工程指示 / 要求簡箋(E.I.)

工程指示編號：EI / 3393 / 21

工程名稱：青衣明翹匯

工程項目：平台 Window Wall - 廠用鋁背板加工圖 (配合 EI/3137 用)

| 顏色 | UCT534193SC-3 深灰色 | 批准 | | | 圖號 | J851-WW-BB18 | | |

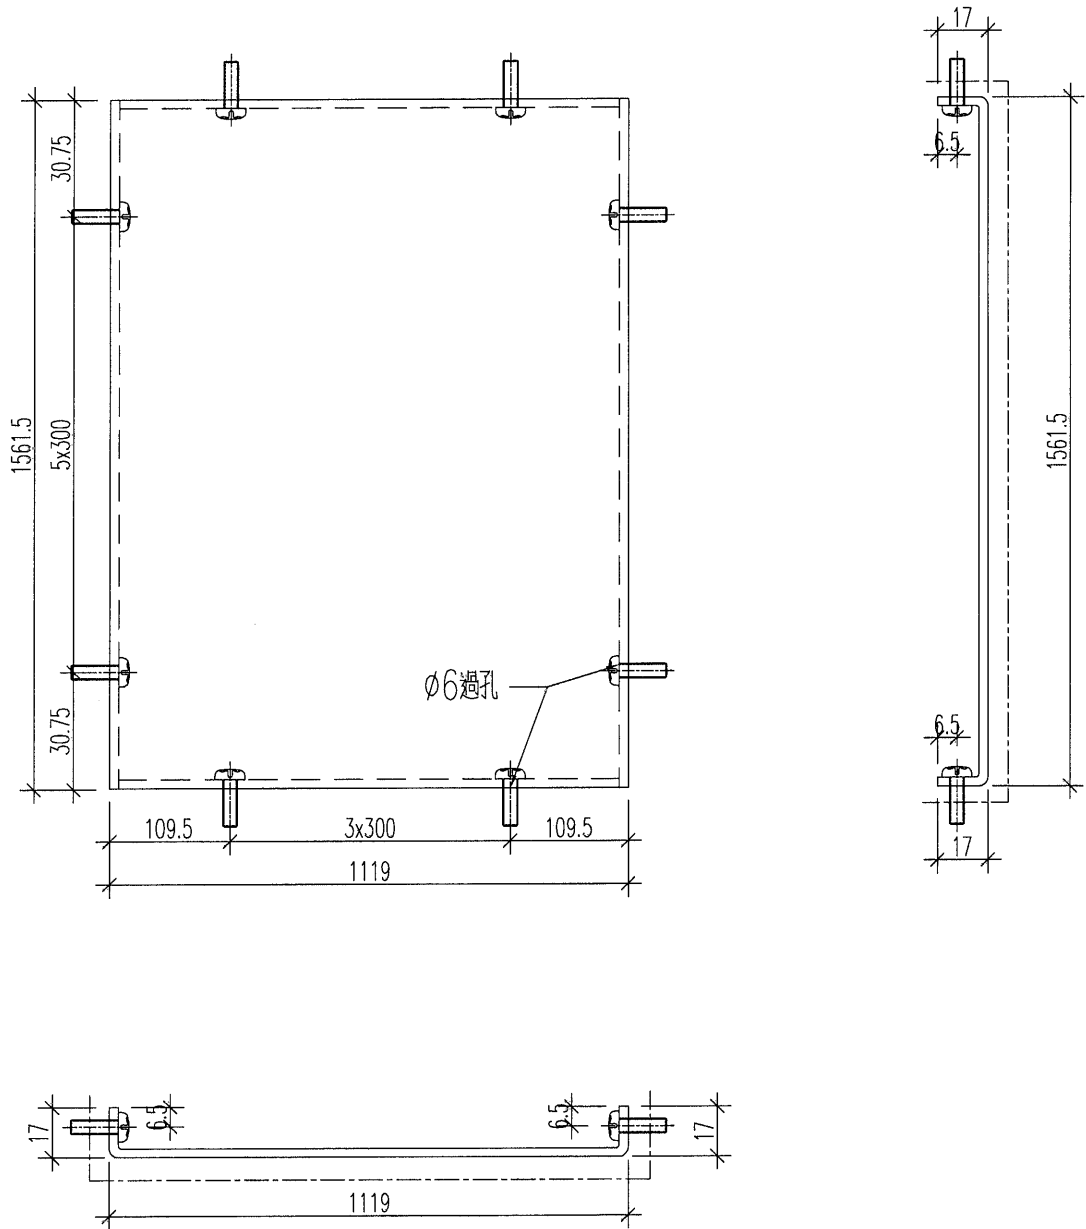
细佬：发现 EI3137 单元件九字框有背板的，请问背板加工图 EI 是多少？如果漏了请出图纸。谢谢。

請按附件 BM 表和圖紙加工. 配合 EI/3137 用.
